Commission économique pour l'Europe**Comité des transports intérieurs****Forum mondial de l'harmonisation
des Règlements concernant les véhicules****158^e session**

**Accord de 1958 – Examen de projets d'amendements
à des Règlements existants, proposés par le GRE****Proposition de complément 10 à la série 04 d'amendements
au Règlement n° 48 (Installation de dispositifs d'éclairage
et de signalisation lumineuse)****Communication du Groupe de travail de l'éclairage
et de la signalisation lumineuse***

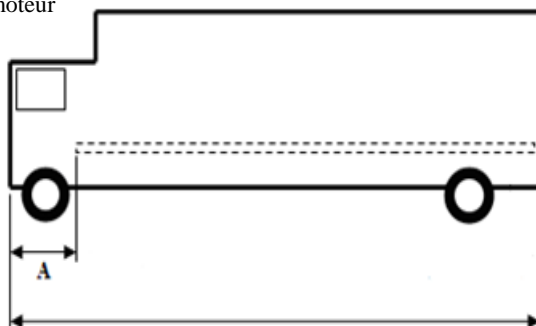
Il est cependant permis d'avoir recours à un autre mode de marquage à moins de 2 400 mm de la partie avant du moteur lorsqu'une série de catadioptrés de la classe IVA du Règlement n° 3 ou de la classe C du Règlement n° 104 est installée en suivant les prescriptions en matière de marquage à grande visibilité de la manière suivante:

- a) La taille du catadioptré est d'au moins 25 cm²;
- b) Un catadioptré est installé à une distance ne dépassant pas 600 mm de l'extrémité avant du véhicule;
- c) Les catadioptrés supplémentaires ne sont pas distants de plus de 600 mm;
- d) La distance entre le dernier catadioptré et le début du marquage à grande visibilité ne dépasse pas 600 mm;

«6.21.4.2.2.2 Pour les remorques, de la longueur du véhicule (à l'exclusion du timon).

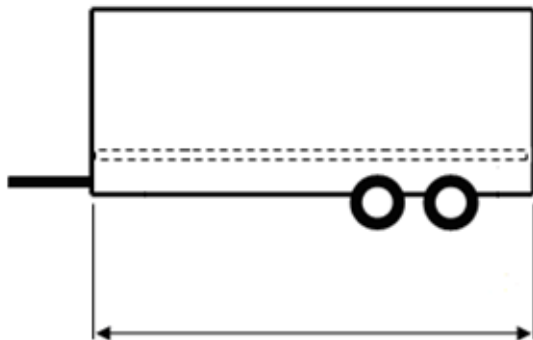
Paragraphe 6.21.4.2.2.2, modifier comme suit:

Gonio(photo)mètre utilisé pour effectuer des mesures photométriques, tel qu'il est défini au paragraphe 2.34 du présent Règlement

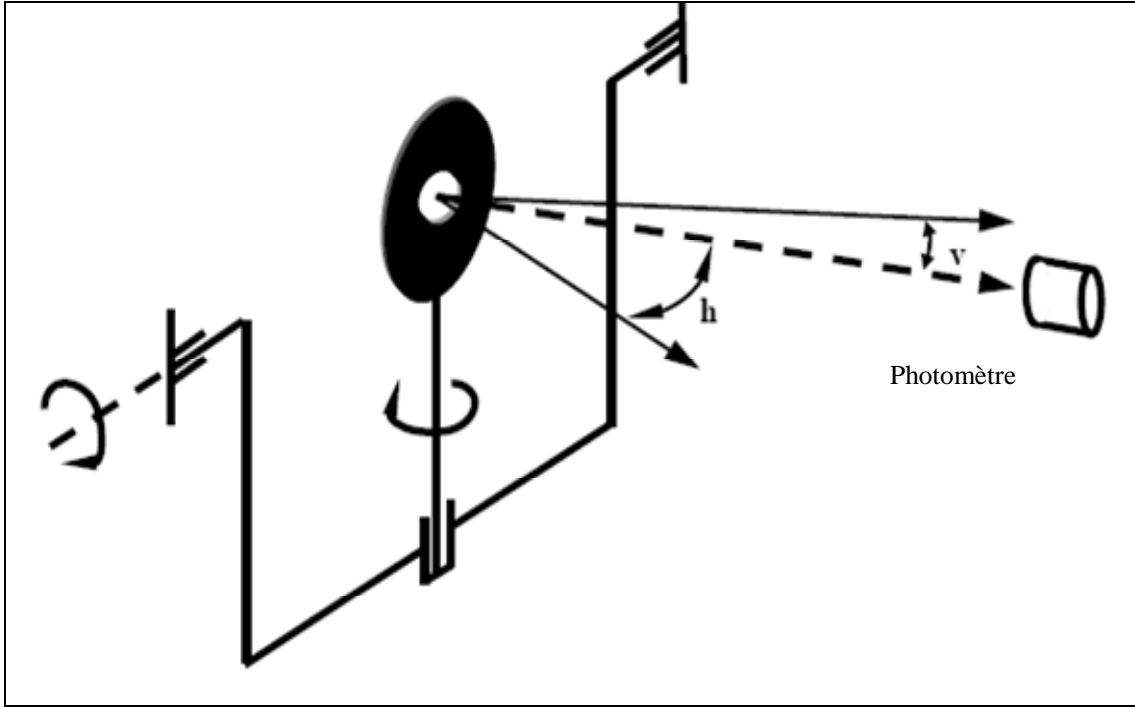
Ajouter une nouvelle annexe 15, ainsi conçue:
